**AVIS RELATIF À LA PROTECTION
CONTRE LES EVENTUELS EFFETS NOCIFS ET NUISANCES
PROVOQUÉS PAR LES RAYONNEMENTS NON IONISANTS
GÉNÉRÉS PAR DES ANTENNES ÉMETTRICES STATIONNAIRES**

Commune : LIEGE - Exploitant : ORANGE

Référence exploitant : 113L1_1 & 30037L1_1 & 40037L1_1 & 50037L1_1

Rapport n° 3037 / 2023

Figure 1 : Vue en plan des lieux de séjour et des points de contrôle

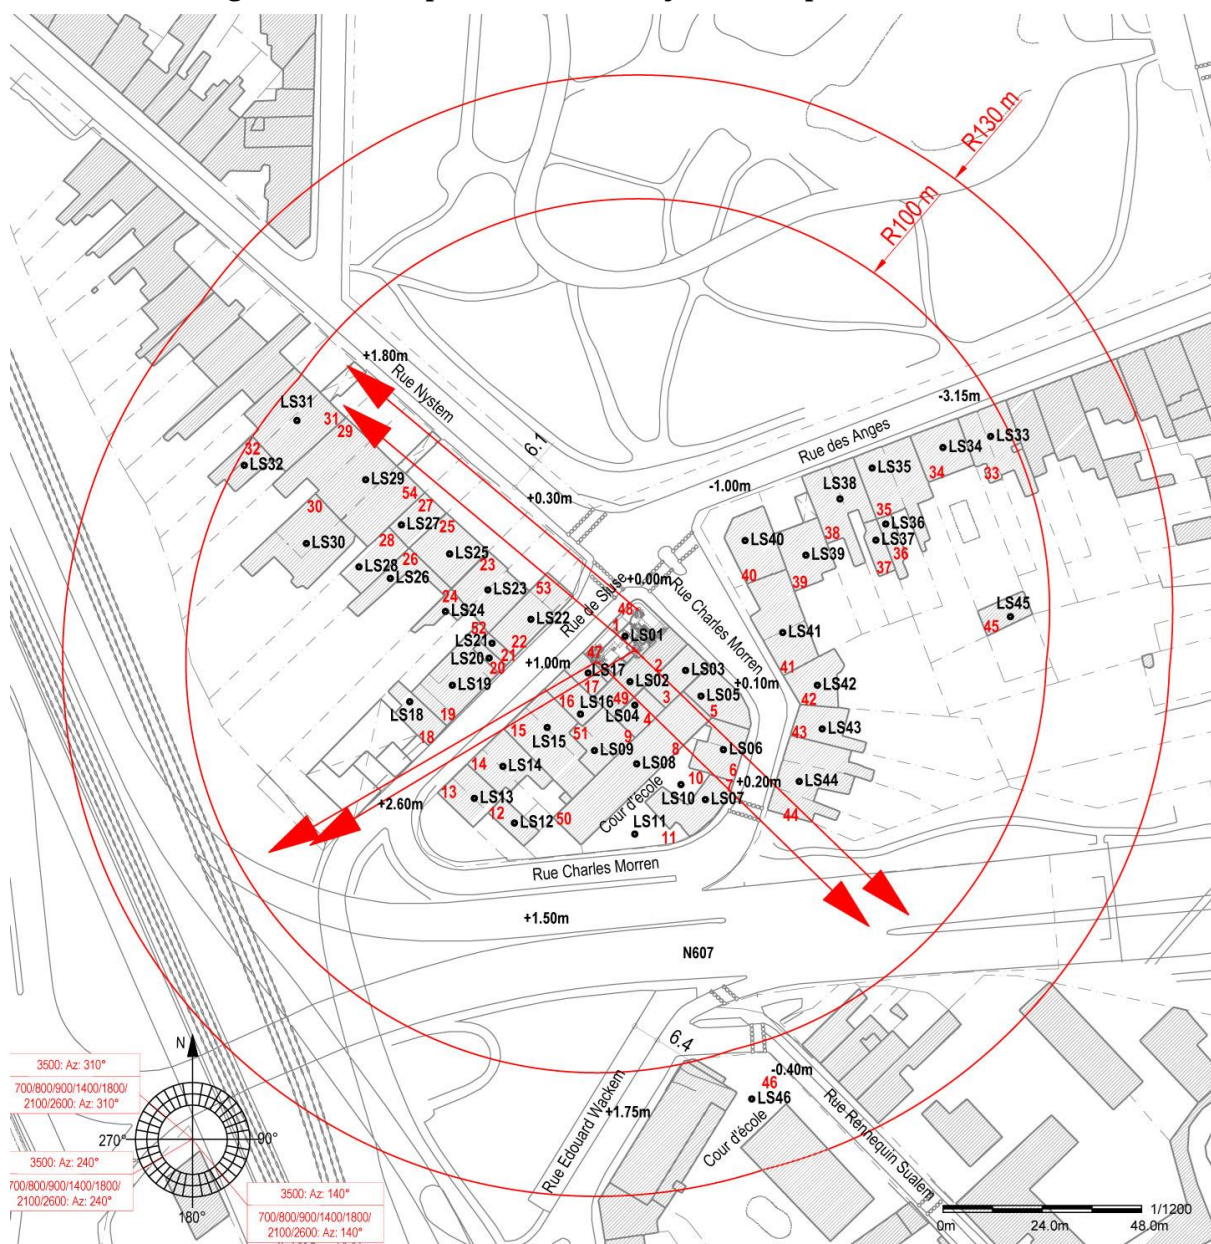
N° point de contrôle	LS	Atténuation (dB)	Indice d'exposition relatif à la limite par installation IE_i
54	LS29	3,0	0,600
27	LS27	3,0	0,496
44	LS44	3,0	0,442
29	LS29	3,0	0,418
46	LS46	0,0	0,399
31	LS31	3,0	0,393
30	LS30	3,0	0,370
13	LS13	3,0	0,351
41	LS41	3,0	0,329
32	LS32	3,0	0,275
48	LS01	10,0	0,256
3	LS03	10,0	0,250
25	LS25	3,0	0,232
47	LS01	10,0	0,153
43	LS43	3,0	0,102
42	LS42	3,0	0,084
26	LS26	3,0	0,081
28	LS28	3,0	0,079
14	LS14	3,0	0,063
45	LS45	3,0	0,056
5	LS05	3,0	0,056
18	LS18	3,0	0,054
16	LS16	3,0	0,051
1	LS01	10,0	0,047
53	LS22	3,0	0,046
15	LS15	3,0	0,044
6	LS06	3,0	0,044
22	LS22	3,0	0,039
40	LS40	3,0	0,038
10	LS10	0,0	0,037
21	LS21	3,0	0,032
4	LS04	3,0	0,030
23	LS23	3,0	0,027
9	LS09	3,0	0,027
35	LS35	3,0	0,022

En ce qui concerne les antennes de l'installation mentionnées dans le tableau 1, la distance maximale à laquelle la limite pourrait être atteinte, à l'extérieur, est égale à 103,7 m. S'il n'y a pas de LS à une distance inférieure, les antennes respectent forcément la limite d'immission.

Dans le cas des LS situés à l'intérieur des bâtiments, une atténuation d'obstacle est prise en compte et il en résulte que la distance maximale à laquelle la limite pourrait être atteinte se réduit à 73,4 m.

Les résultats de l'évaluation décrite au paragraphe 4 indiquent que les antennes émettrices stationnaires de l'installation faisant l'objet du présent avis ne produisent pas, dans un lieu de séjour, un rayonnement électromagnétique maximum supérieur aux limites fixées à l'article 4 du décret.

En conclusion, les antennes émettrices stationnaires faisant partie de l'installation référencée dans le paragraphe 2 et dont les caractéristiques techniques sont résumées dans le tableau 1 **respectent les limites d'immission** fixées à l'article 4 du décret du 8 décembre 2022 (M.B. du 16.12.2022) modifiant le décret du 3 avril 2009 relatif à la protection contre les éventuels effets nocifs et nuisances provoqués par les rayonnements non ionisants générés par des antennes émettrices stationnaires.

Figure 2 : Vue en plan des installations d'antennes dans un rayon de 300 mètres autour de l'installation faisant l'objet de la demande d'avis

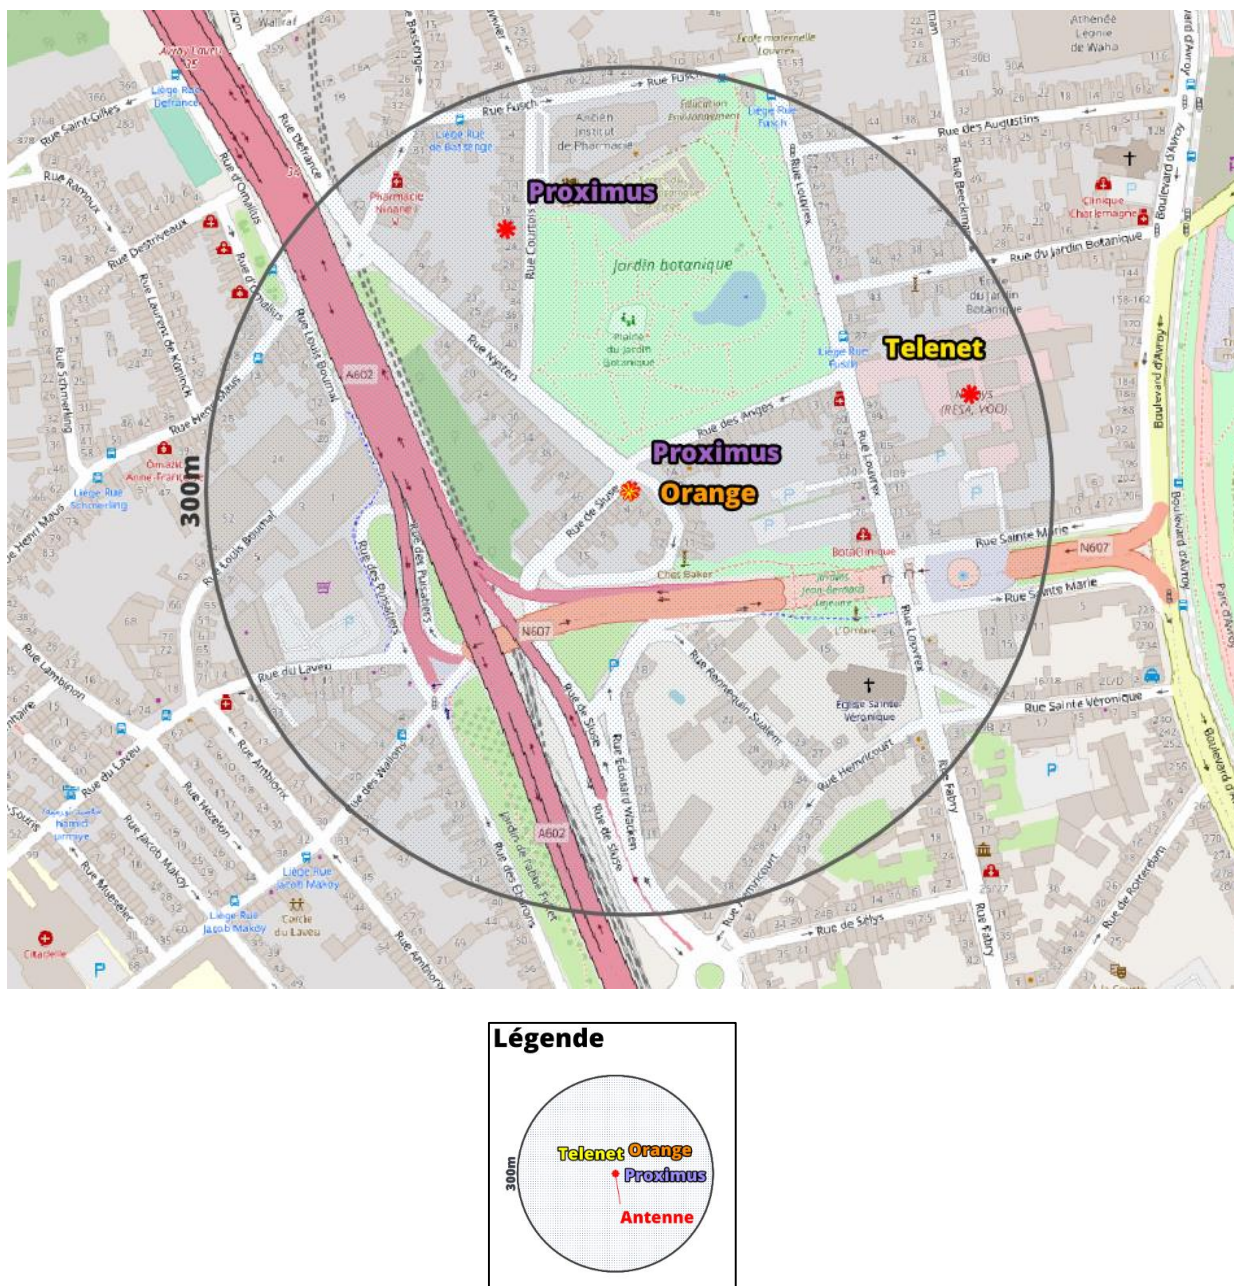
Compte tenu du nombre d'installations localisées dans la figure 2, il apparaît que l'intensité du rayonnement électromagnétique généré, dans les lieux de séjour situés à proximité de l'installation référencée dans le paragraphe 2, par l'ensemble des antennes émettrices stationnaires de l'ensemble des exploitants du même site d'antennes émettrices stationnaires respecte la limite fixée à l'article 4, § 2 du décret.
